Defekte an den Reaktordruckbehältern der belgischen KKW Doel 3 und Tihange 2

Anmerkungen zum abschließenden Evaluierungsbericht 2015 der FANC

Ilse Tweer
Materialwissenschaftlerin,
wissenschaftliche Beratung

Januar 2016

Figure 4.29

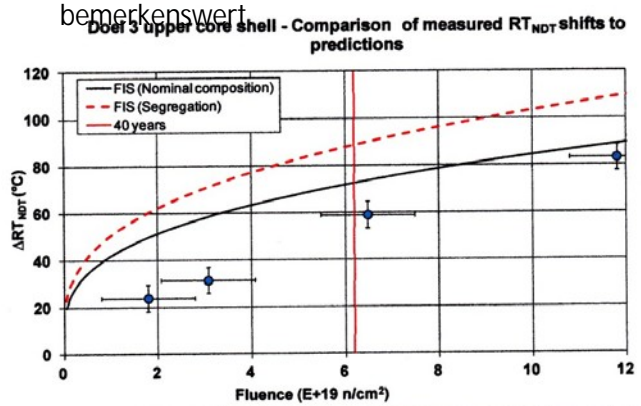
Die neue, von Electrabel entwickelte prädiktive Trendkurve entspricht den Voreilprobendaten von D3/T2 „perfekt“, siehe Diagramm unten rechts (Electrabel Safety Case 2015 Abb. 5.15, Seite 50). Der Abbildung lässt sich entnehmen, dass die Versuchsdaten und die Streuung nicht unterhalb der Trendkurve liegen. Damit die Werte unterhalb der Trendkurve liegen, ist die Standardabweichung 2σ notwendig.

Anmerkung: Die Testdaten in der Abbildung aus dem Jahr 2012 (FIS-Kurve) unterscheiden sich von denen in der Abbildung von 2015 (neue Trendkurve). Man vergleiche beispielsweise den dritten D3-Punkt von links (2012 liegt der Wert für ΔRT_{NDT} leicht unter $60\text{ }^\circ\text{C}$, 2015 leicht darüber). Bedenkt man die Streuung der Messdaten, so ist dieser Unterschied zwar vernachlässigbar, aber dennoch bemerkenswert.

Figure 5.15: CHIVAS-10 results for D3 UCS and D3H1 compared to RPV Surveillance results and to RSE-M prediction.

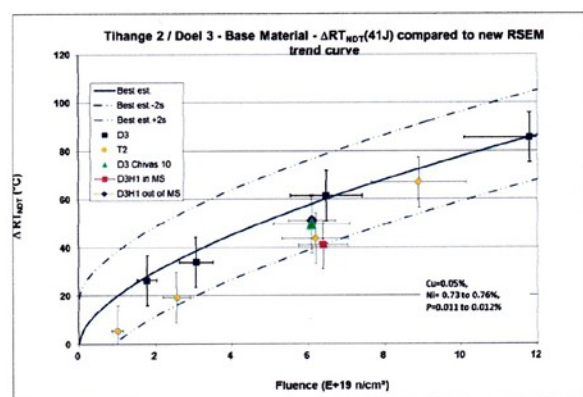
Der inhärente Sicherheitsabstand der FIS-Formel geht durch die Anwendung der neuen Trendkurven von Electrabel vollkommen verloren, weil die Streuungen in den für den rechnerischen Nachweis der strukturellen Integrität des RDB verwendeten Kurven nicht mehr auftauchen.

Daraus ist ersichtlich, dass die neuen prädiktiven Trendkurven alles andere als „sehr konservativ“ sind. Vielmehr sind sie an die vorliegenden Daten von D3/T2 angepasst. Die zusätzliche Verschiebung der RT_{NDT} ($RT_{NDT,init,segr} + RT_{NDT,VB395} + M$), die als Sicherheitsspanne in Höhe der beobachteten stärkeren Versprödung der VB395-Materialproben gedacht war, scheint hier so angelegt zu sein, dass der zulässige Höchstwert von $132\text{ }^\circ\text{C}$ für RT_{NDT} nicht vor Ablauf der Betriebszeit erreicht wird.

Figure 11: Shift in RT_{NDT} ($\Delta T=413$) versus fluence (LS = 'Less Segregated Zone', OF = 'out of flakes', BF = 'Between Flakes')

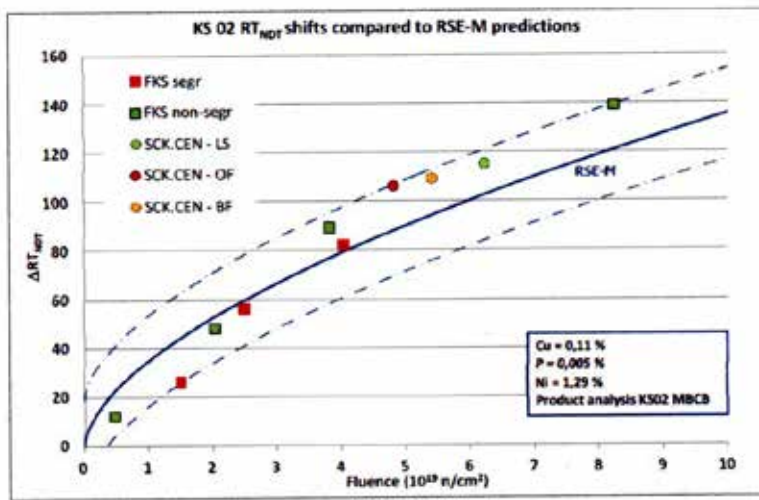
Die Verschiebungen der RT_{NDT} bei der deutschen RDB-Materialprobe KS02 (als vergleichbarer Stahl) sollten ebenfalls unterhalb der neuen prädiktiven Trendkurve liegen. Abb. 11 im Bericht des SCP zum Safety Case 2015 (Seite 21) zeigt jedoch, dass die meisten Versuchsdatenpunkte oberhalb der Kurve liegen.

Die von Electrabel entwickelten prädiktiven Kurven können also nicht als konservative, einhüllende Trendkurven gelten.

Figure 5.27: RT_{NDT} trend curves for the D3T2 core shells used in the SIA.

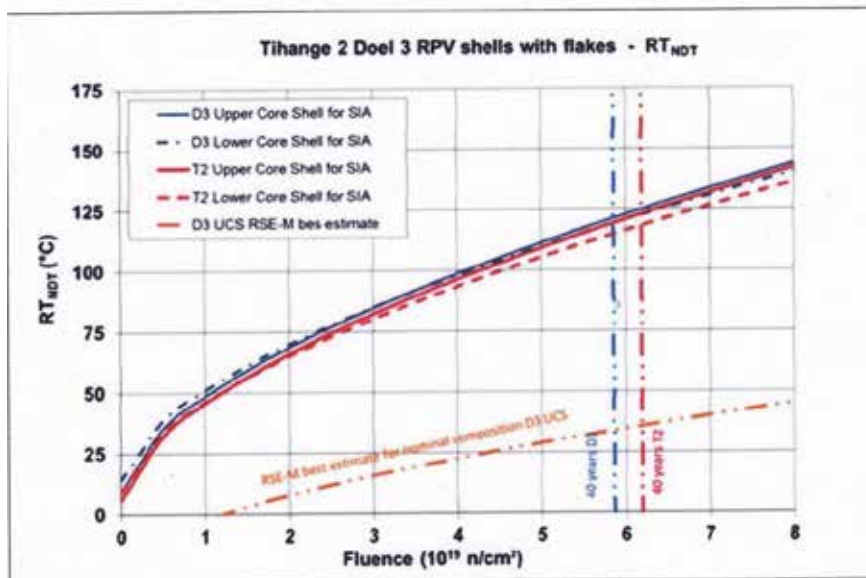
Abbildung 5.27 (Seite 71) im Safety Case 2015 von Electrabel ermöglicht die Schätzung der angewendeten zusätzlichen RT_{NDT}-Verschiebung, die dem Ausmaß der Versprödung von VB395 am Betriebsende entsprechen soll: Angenommen, die von der FANC geforderte Verschiebung entspricht etwa 10 °C und M etwa 15 °C, dann liegt die verbleibende Differenz bei ungefähr 55-60 °C.
